Ausführung:
VK 3, VK 3s/AK 03 ohne Druckminderventil
VK 4, VK 4s/AK 04 mit Druckminderventil
VK 5, AK 05 ohne Druckminderventil, jedoch mit Drucksicherheitsventil 7 bar (atü)

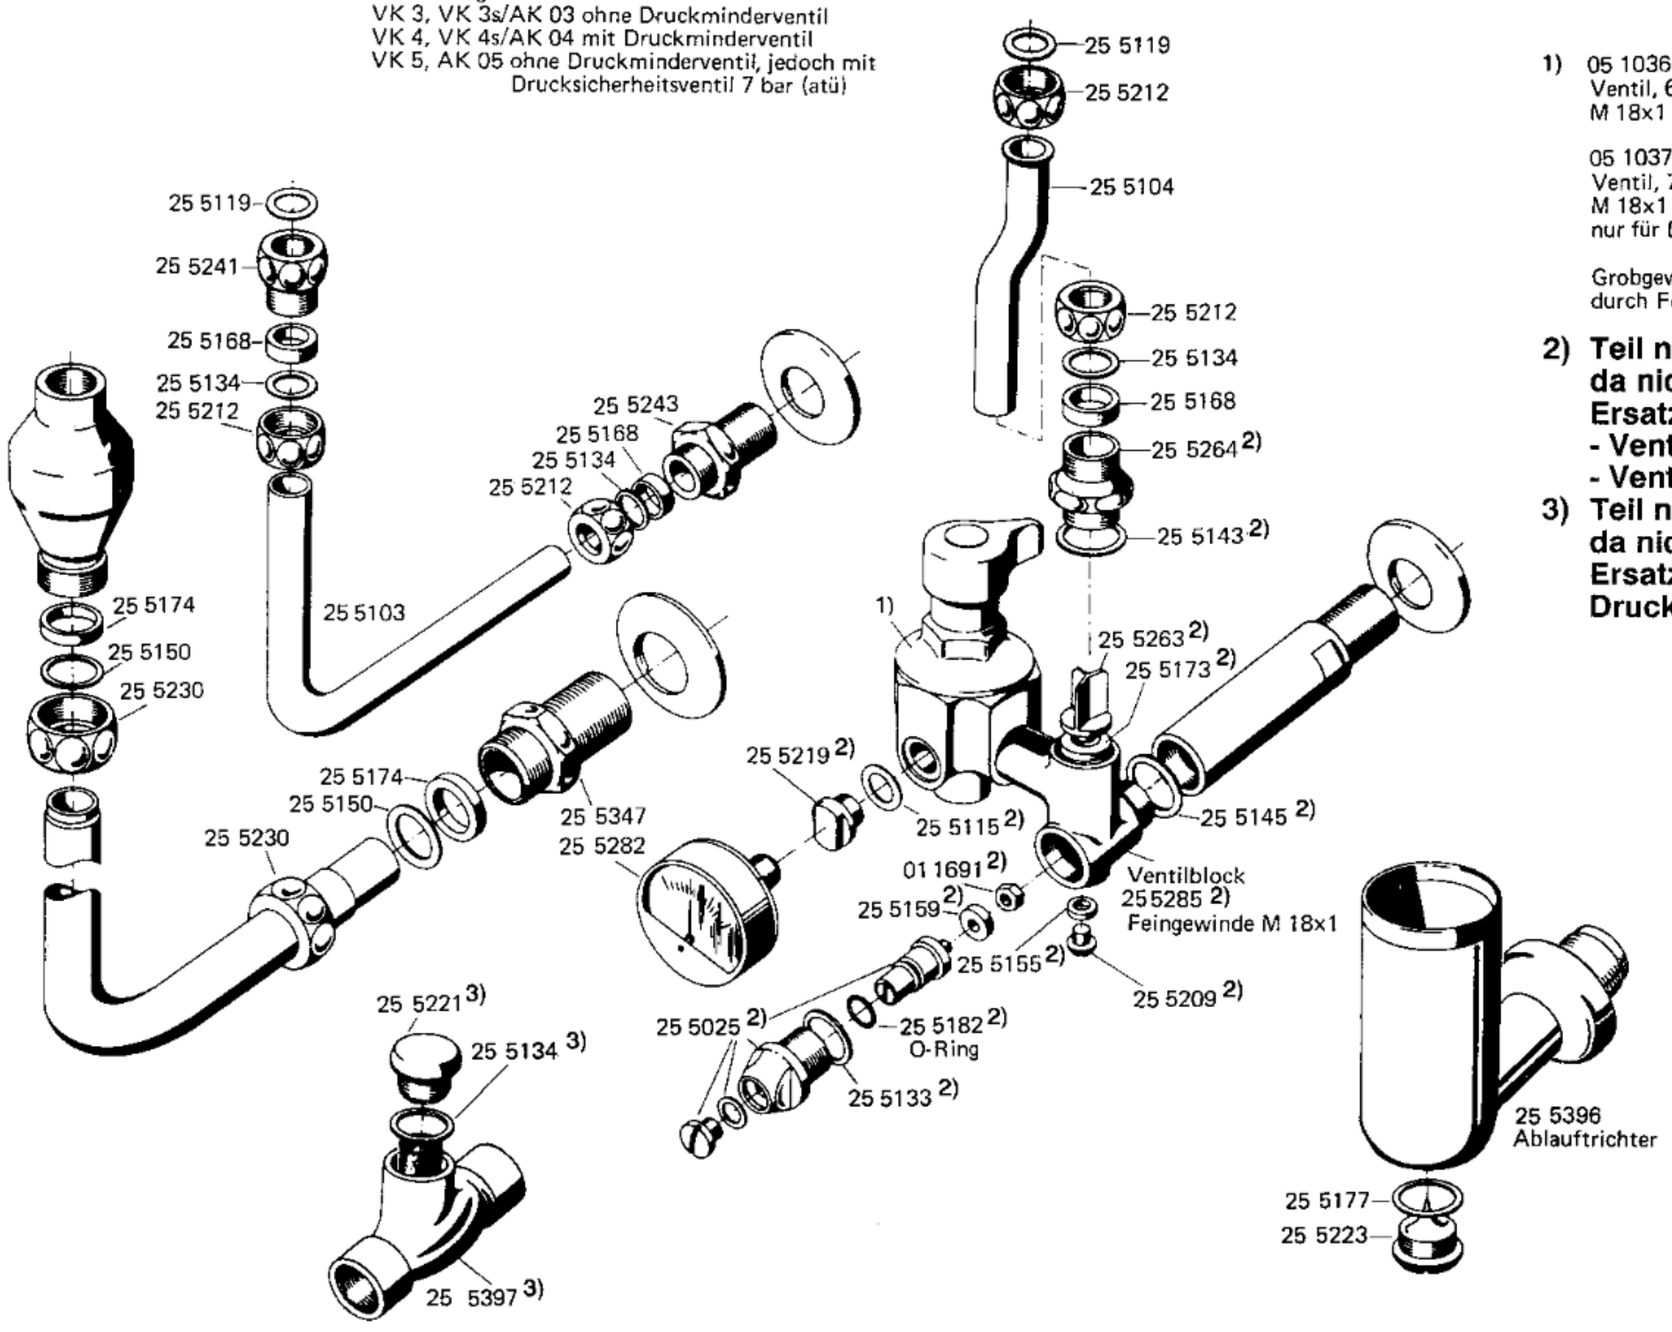
Grobgewinde nicht mehr lieferbar,
durch Feingewinde ersetzen.

**2) Teil nicht mehr lieferbar,
da nicht den DVGW-Vorschriften entsprechend.
Ersatz in Verbindung mit Syphon 08 0830:
- Ventilblock kompl. 6bar 05 1036
- Ventilblock kompl. 7bar 05 1037**

**3) Teil nicht mehr lieferbar,
da nicht den DVGW-Vorschriften entsprechend.
Ersatz:
Druckminderer AX 1841 kompl. 05 8351**

1) 05 1036 2)
Ventil, 6 bar (atü)
M 18x1 Feingewinde

05 1037 2)
Ventil, 7 bar (atü)
M 18x1 Feingewinde
nur für Durchlauferhitzer DS
